**Avis de la Mission Régionale d'Autorité environnementale
Nouvelle-Aquitaine sur
le projet d'extension de l'usine de fabrication de chaux
à Saint-Astier (24)**

n°MRAe 2023APNA27

dossier P-2023-13637

Localisation du projet : Commune de Saint-Astier (24)
Maître(s) d'ouvrage(s) : Société Chaux de Saint-Astier
Avis émis à la demande de l'Autorité décisionnaire : Préfet de la Dordogne
En date du : 12 janvier 2023
Dans le cadre de la procédure d'autorisation : Autorisation environnementale
L'Agence régionale de santé et le préfet de département au titre de ses attributions dans le domaine de l'environnement ayant été consultés.

Superposition projet avec enjeux hiérarchisés du site - extrait page 99 du dossier de dérogation

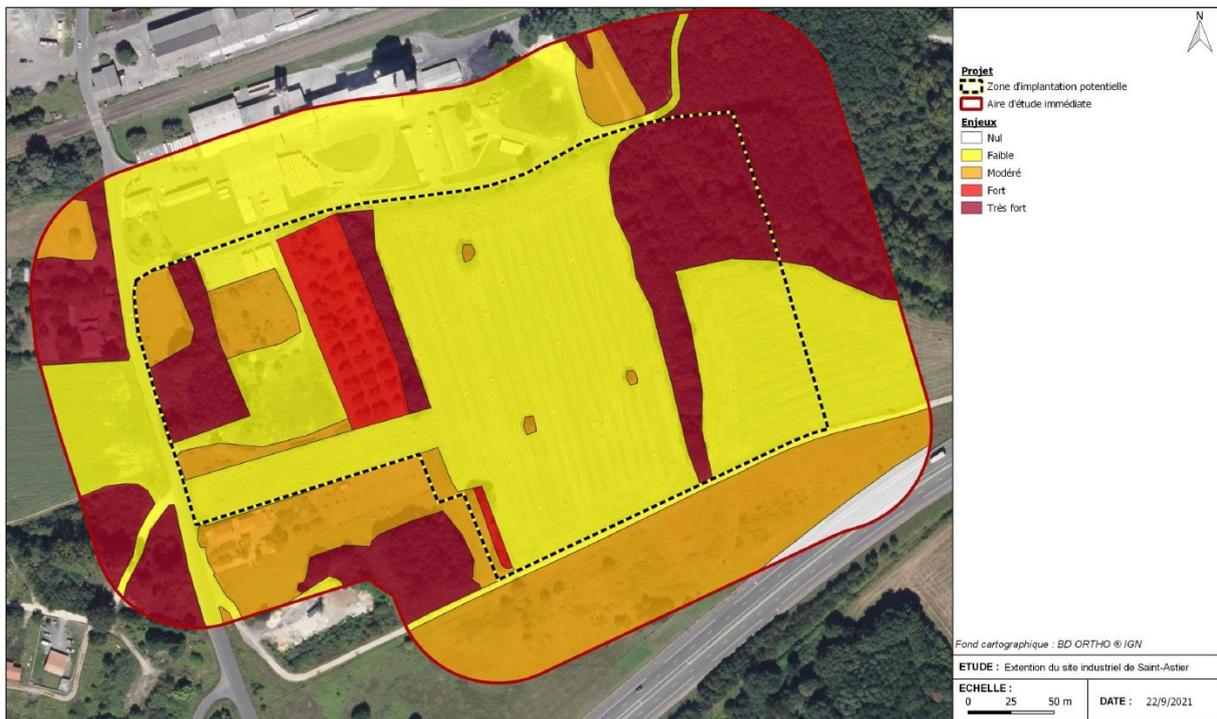
La MRAe relève que le projet retenu (cf carte ci-avant) s'implante en partie sur des secteurs à enjeu fort à très fort, alors que d'autres secteurs à enjeux faibles semblent disponibles. Ce point appelle des observations dans la partie relative à la justification des choix plus loin dans l'avis.
